ACLARACIÓN No. 1

LPN No. 05-2015-SEAPI-UNAH

“CONSTRUCCIÓN E INSTALACIÓN DE ELEVADORES EN EDIFICIOS A1, A2, D1 Y F1, CIUDAD UNIVERSITARIA”

ACLARACIÓN No. 2

DETALLE DE PUERTAS

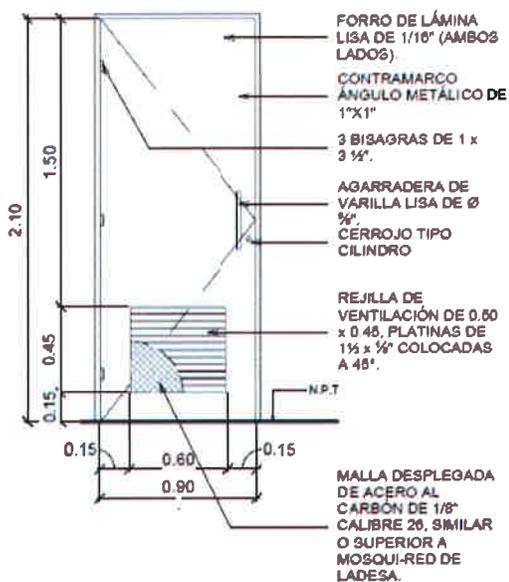
Suministro e instalación de puerta metálica P-1 no aparece en el detalle de planos, favor proporcionar detalle.

R. El detalle de la P-1 es el siguiente:

1. ESPECIFICACIÓN DE ACABADO: UNA MANO DE BASE PRIMARIA PARA METAL TIPO PRIMER SIMILAR O SUPERIOR A ULTRA PRIMER DE SHERWIN WILLIAMS PREVIA LIMPIEZA DE SUPERFICIE CON BASE DESOXIDANTE-DEENGRASANTE SIMILAR O SUPERIOR A DUAL-ETCH DE SHERWIN WILLIAMS Y DOS MANOS DE PINTURA AUTOMOTRIZ COLOR GRIS.

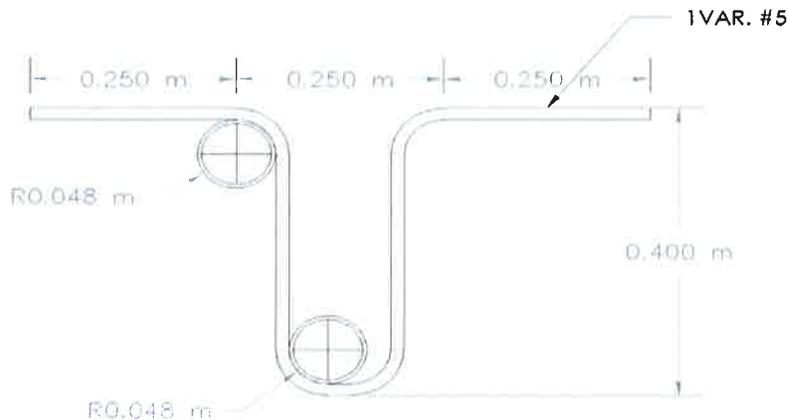
En el proyecto de elevadores en las actividades 5.10 Edificio A1, 5.9 Edificio A2, 5.10 Edificio F1, 5.5 Edificio D1 descritas: “Suministro e Instalación de señal de Reglamentación con lámina de hierro de 060 x 0.75m.”, no hay detalle favor proveer plano.

R. El rótulo debe tener doble cara y se debe instalar a una altura de 1.90m de nivel de piso. El detalle del rótulo es el siguiente:

ESCALA INDICADA	PLANO A-01
FECHA DICIEMBRE/2015	ACLARACIÓN Nº3

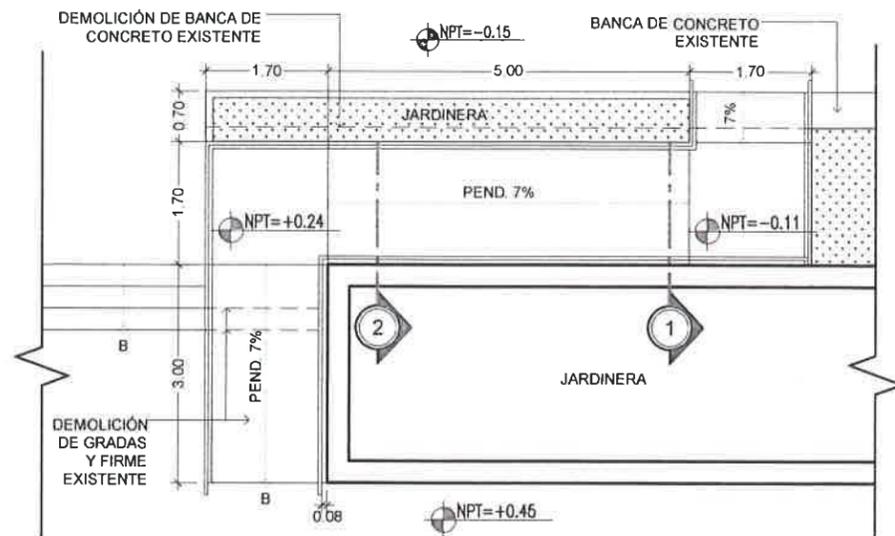
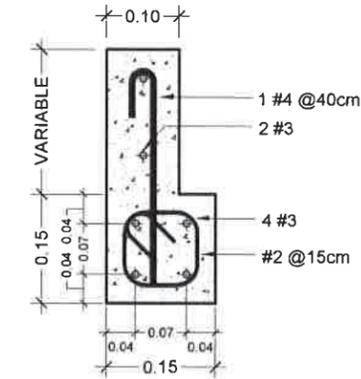
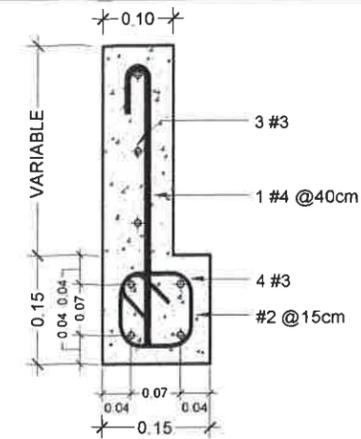
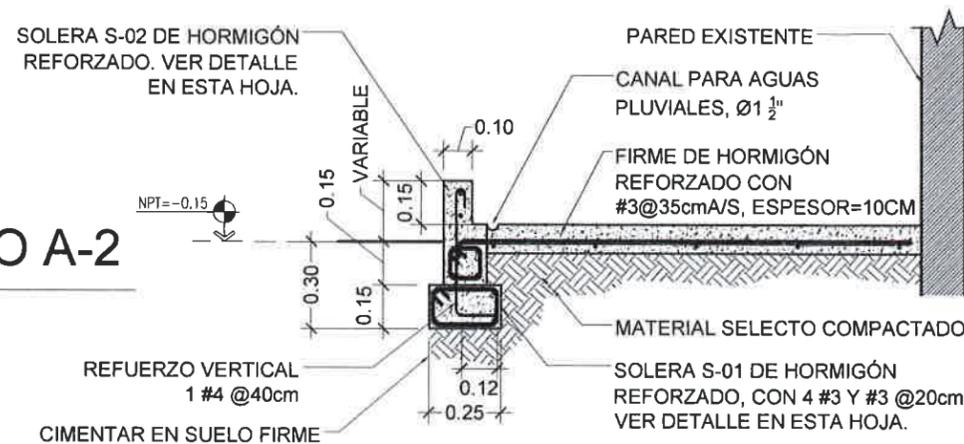
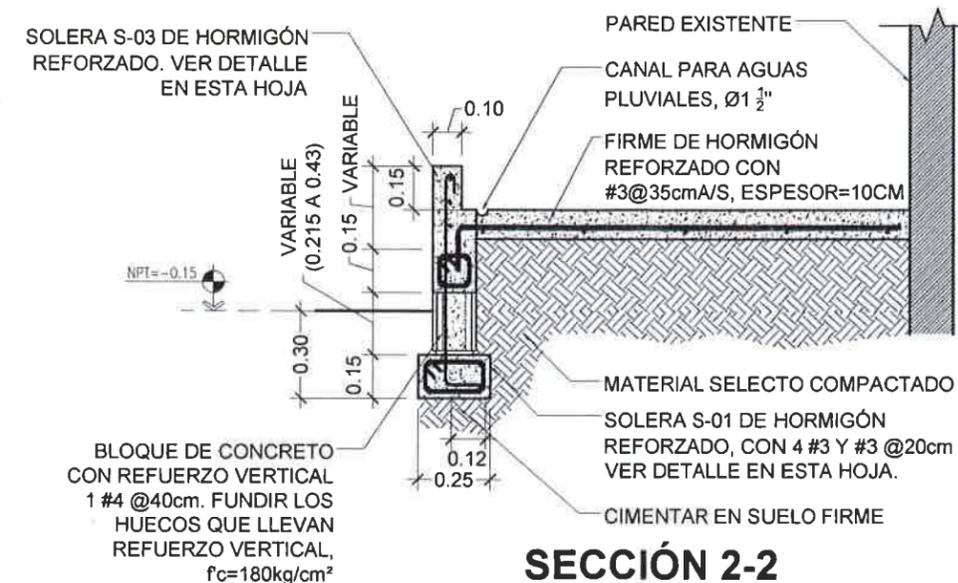
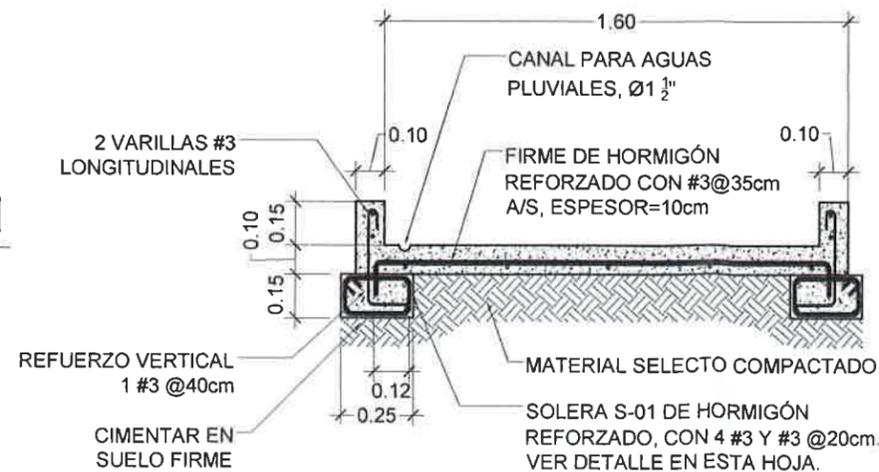
En las actividades de las “Rampas...” 7.1-A1, 7.5-A-2, descritas:

“Construcción de rampa de concreto armado, incluye pared de concreto repellada, pulida pintada, bordillo de concreto armado de 0.10x0.15, 2#3 y #2 a cada 20cm tallado, pulido y pintado. La superficie de la rampa acabado escobillado”. Favor ampliar detalle para definir espesor y armado de rampa, juntas si es posible proveer un corte o elevación.

R. Para dar respuesta a esta pregunta se proporciona detalle de rampa en plano adjunto A-01 “DETALLE DE RAMPA EDIFICIOS A1 Y A2” y se modifica la descripción de las actividades 7.1-A1, 7.5-A-2, según **ENMIENDA No. 5**.

ESCALA: INDICADA	PLANO: A-02
FECHA: DICIEMBRE/2015	ACLARACIÓN N°3

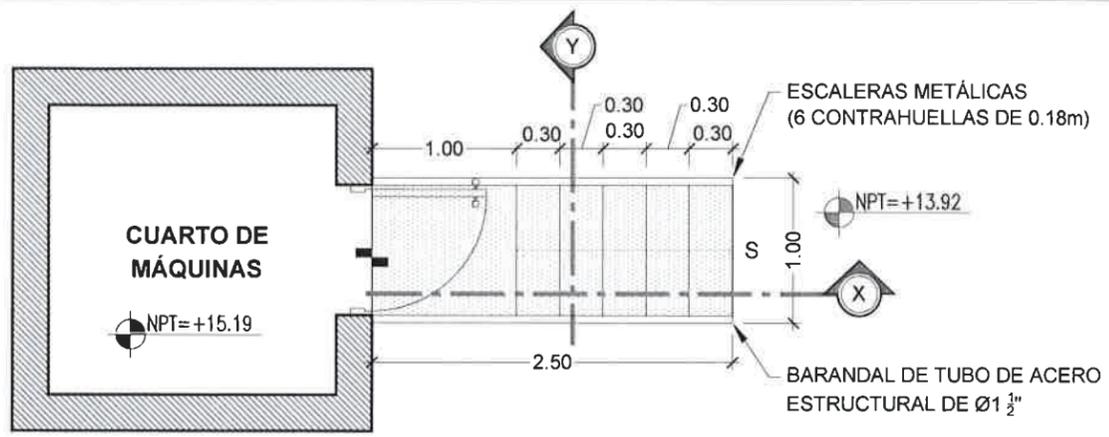
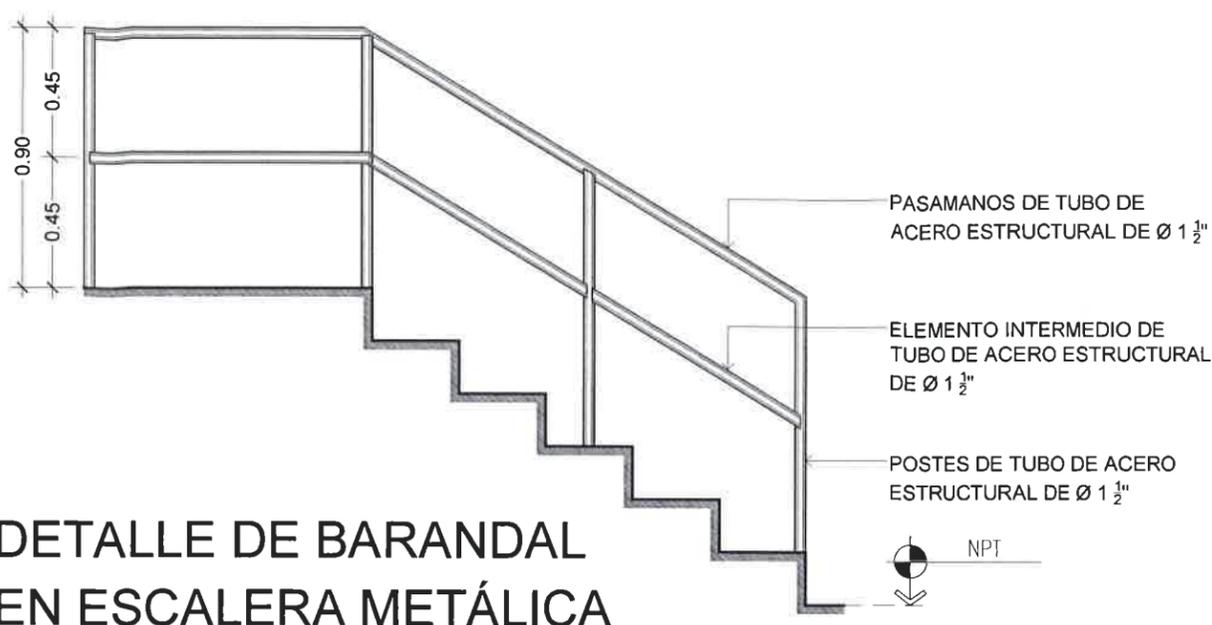
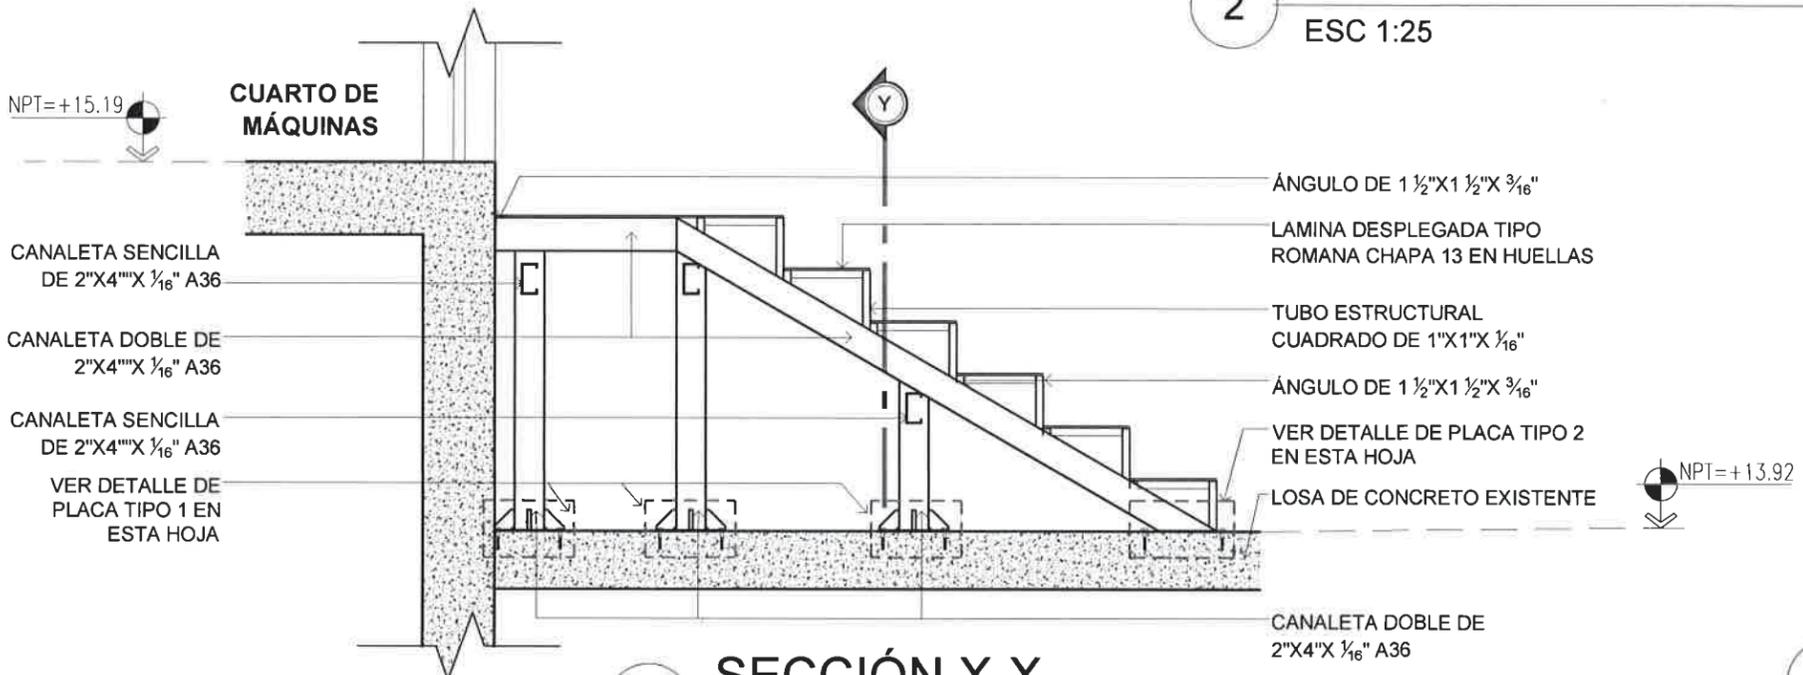
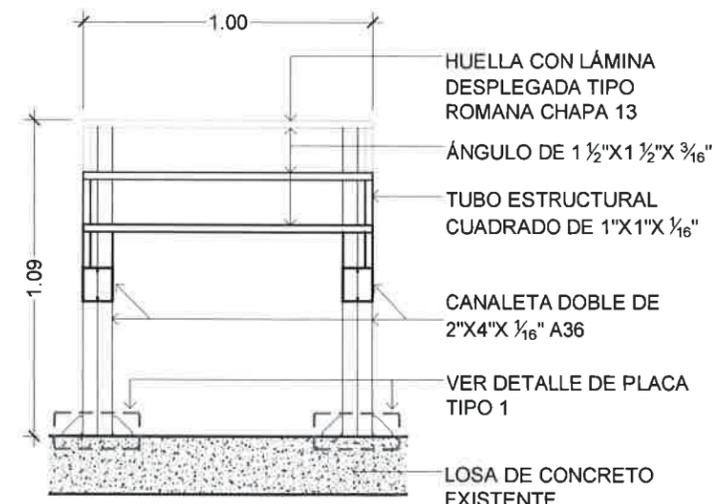
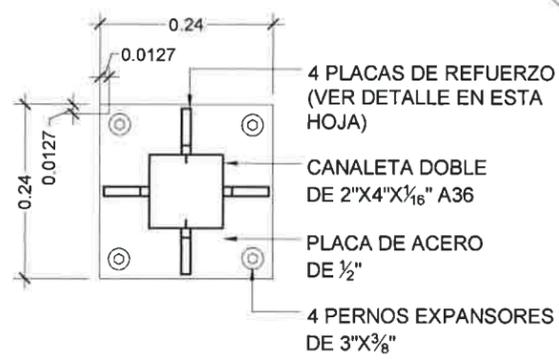
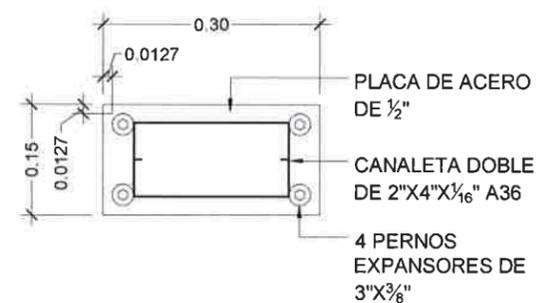
En la actividad 3.15 Edificios D1, A1, A2, F1 descrita así: "Suministro e instalación de Grada Metálica para acceder de terraza de edificio a cuarto de máquinas (último nivel del cubo) con huella de lámina desplegada tipo romana apoyada en canaleta de 6" doble, pasamanos de tubo redondo de 1 1/2. Incluye anticorrosivo Kem Kromik Universal Metal Primer, diluido con R2K4 al 15% y dos manos de Kem Enamel Poliuretano diluido al 15% con solvente poliuretano R8KSA2 similar o superior a Sherwin Williams. Ver detalle en plano:

- a) No hay detalle del pasamano, ni del embatinado de la lámina desplegada (apoyo de la canaleta)***
- b) Qué tipo de calibre debe ser la lámina desplegada?***
- c) En plano A2-02 el último detalle que aparece es el siguiente:***

R. *Se adjunta plano A-02 "DETALLE DE ESCALERA METÁLICA EN EDIFICIOS A1, A2, D1 y F1"*

ESCALA 1:50	PLANO A-03 ACLARACIÓN N°3
FECHA DICIEMBRE/2015

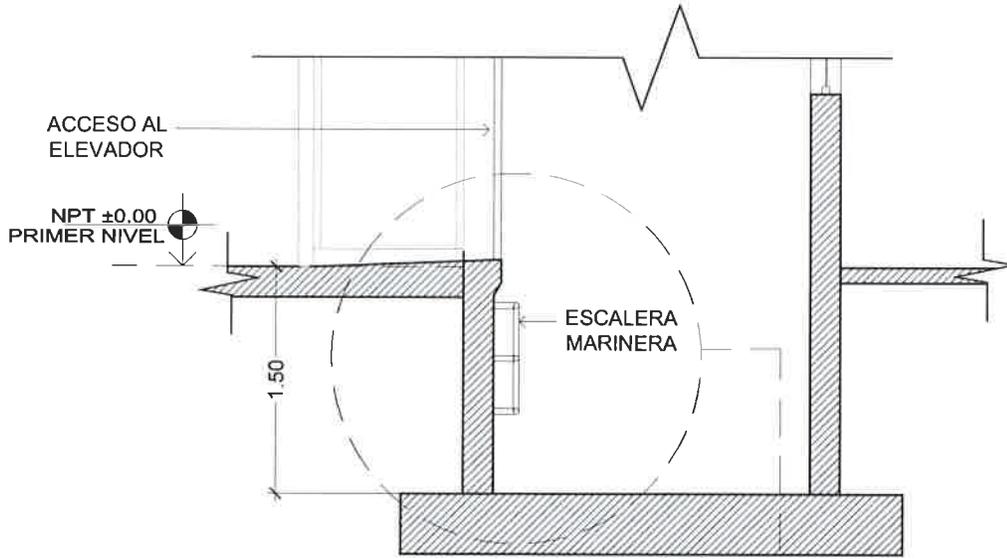
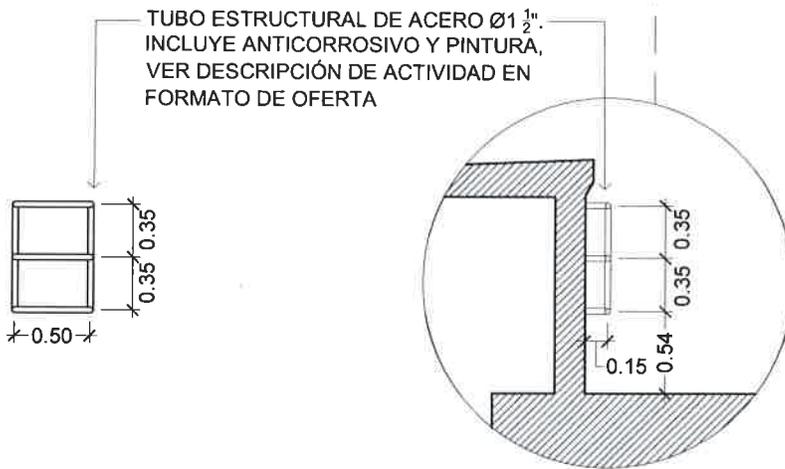
Favor proveer detalle del Ítem 3.14, Edificio A1, A2, F1 y D1 “Suministro e Instalación de Escalera Metálica tipo marinera en fosa de elevador de tres peldaños de tubo redondo de 1 ½”. Incluye anticorrosivo Kem Kromik Universal Metal Primer, diluido con R2K4 al 15% y dos manos de Kem Enamel Poliuretano diluido al 15% con solvente poliuretano R8KSA2 similar o superior a Sherwim Williams. Ver detalle en plano”.

No hay detalle de ninguna escalera marinera en ningún plano.

R. Se adjunta plano A-03 “DETALLE DE ESCALERA MARINERA EN EDIFICIOS A1, A2, D1 Y F1”.
